**Projet d'investissement visant la construction d'une station  
de réception et d'injection de gaz porté à Saint-Flavien, R-4263-2024**

RÉPONSE D'ÉNERGIR, S.E.C. (ÉNERGIR) À LA  
DEMANDE DE RENSEIGNEMENTS N° 2 DE LA RÉGIE DE L'ÉNERGIE (LA RÉGIE)  
RELATIVE À LA DEMANDE D'AUTORISATION POUR UN PROJET D'INVESTISSEMENT  
VISANT LA CONSTRUCTION D'UNE STATION DE RÉCEPTION ET D'INJECTION DE GAZ PORTÉ À SAINT FLAVIEN

**Figure 4 Mesurage prévu au site**

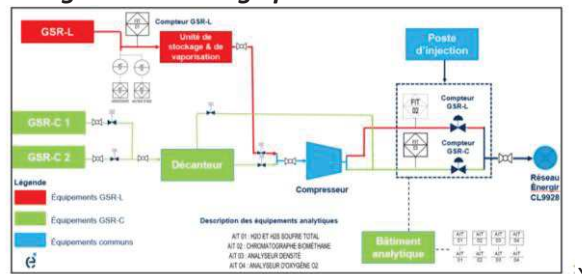
1.1 La Régie comprend des références (i), (ii), (vi) et (vii) que le GSR-C livré ne pourra être « réceptionné » par Énergir, que lorsque l'analyse de la qualité des premiers volumes se rendant au poste d'injection (après avoir passé par le décanteur et le compresseur ou seulement par le décanteur), confirmera sa conformité. Veuillez valider cette compréhension. Veuillez élaborer.

1.2.2. Considérant les références (i), (ii), (vi) et (vii), veuillez expliquer le mécanisme par lequel Énergir prévoit empêcher que du GSR-C d'un camion en déchargement qui s'avère, selon les analyses en temps réel, d'une mauvaise qualité, soit comptabilisé et injecté à la conduite de raccordement.

1.4 Considérant les références (iii), (iv), (vi) et (vii), veuillez confirmer que la décision d'Énergir, de valider la qualité du GSR-L livré, dans son état liquide entre le camion et la pompe de transfert, et non pas, dans son état gazeux aux conditions de pression appropriées pour une injection au réseau (soit au poste d'injection, en amont du compteur GSR-L), se base sur l'évitement d'un mélange, dans le réservoir cryogénique de stockage, de lots de GSR à l'état liquide qui seraient de qualité conforme avec d'autres lots de qualité non conforme. Dans la négative, veuillez expliquer.

Le GSR-C livré sera envoyé au décanteur puis aux équipements analytiques du poste d'injection à un débit plus faible au début du transfert pendant le délai d'analyse requis pour confirmer la qualité du GSR-C (ce délai reste à déterminer). Après ce délai d'analyse, le débit de transfert du GSR-C sera augmenté. Le débit sera plus faible pendant la phase d'analyse afin de minimiser le volume injecté au réseau pendant cette période. Il est donc possible qu'un faible volume de gaz non conforme puisse être injecté dans l'intervalle entre le raccordement de la citerne et l'interruption du transfert à la suite de la détermination du caractère non conforme du GSR par les équipements analytiques. Le réseau de transmission faisant circuler un débit important de gaz naturel, Énergir juge que les effets d'une injection d'un faible volume de gaz non conforme comme étant négligeables. De plus, le gaz sera analysé par le producteur, avant livraison. De ce fait, les déviations majeures avec les standards de qualité d'Énergir sont peu probables.

Énergir confirme que la décision d'analyser le GSR-L dans son état liquide est pour éviter un mélange de GSR-L provenant de sources différentes qui pourraient être de qualité différente. Lors de la première étape de transfert, soit l'étape de mise en froid de la pompe de déchargement, le GSR-L est en recirculation entre la pompe de déchargement et la citerne pendant un certain moment. L'analyse du GSR-L se fera donc lorsqu'il sera en mode recirculation. Lorsque la qualité du GSR-L aura été confirmée et que l'étape de mise en froid de la pompe de transfert aura été complétée, le GSR-L pourra être envoyé vers un des réservoirs d'entreposage.

**Figure 4 Mesurage prévu au site**

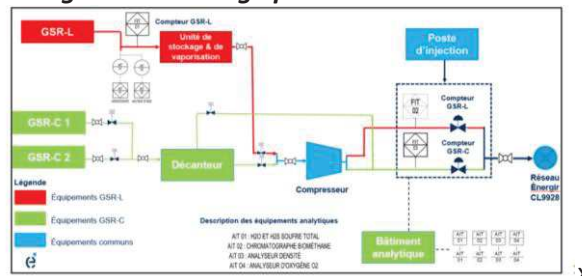
2.2.1 La pression minimale d'opération ne pourra être atteinte qu'après le passage du GSR par le décanteur (GSR-C) ou par le compresseur (GSR-C et GSR-L) (référence (ii)). Veuillez élaborer.

- 2.2.2 La pression d'opération ne pourra être contrôlée et assurée qu'au poste d'injection (référence (iii)), compte tenu qu'en aval de ce poste, aucun autre équipement de compression n'est prévu (référence (iv)). Veuillez élaborer.

Énergir confirme la compréhension de la Régie à l'effet qu'aucun autre équipement de compression n'est prévu être installé en aval du poste d'injection. Le poste d'injection servira à contrôler la pression du GSR-C et du GSR-L afin que le GSR des deux sources puisse être injecté simultanément. Le poste d'injection servira aussi à protéger le réseau de transmission en cas de surpression.

**Figure 1**

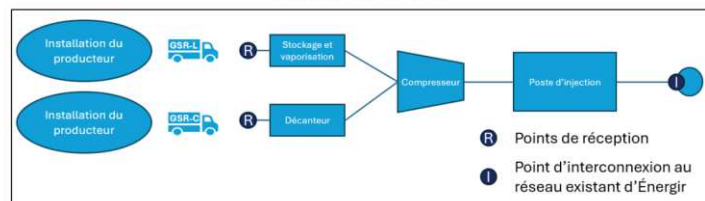
- 3.2 En tenant compte de vos réponses aux questions des sections 1 et 2 et à la question 3.1, ainsi que des références (iii) et (iv), veuillez élaborer sur les raisons pour lesquelles les points de réception ont été définis après les citernes et avant le décanteur (GSR-C) ou l'unité d'entreposage et regazéification (GSR-L) (référence (i)), et non pas au poste d'injection (référence (ii)). Veuillez fournir une réponse distincte pour le GSR livré sous forme liquide ou comprimée.

Le gaz sera mesuré au point de réception et les volumes serviront pour les fins du tarif de réception et de vente de la molécule. Ils doivent donc être calculés de façon distincte pour chaque chargement.

L'emplacement du point de réception pour le GSR-C, s'explique par le fait qu'il n'y a pas de ligne de recirculation avec les citernes de GSR-C. Donc une fois que le produit est sorti de la citerne, il n'est pas possible de l'y retourner.

Pour le GSR-L, une fois que le GSR-L est envoyé dans le réservoir d'entreposage, il peut être mélangé avec du GSR-L provenant d'une autre source, c'est pourquoi le point de réception doit être défini dès la sortie de la citerne avant d'être envoyé au réservoir d'entreposage.
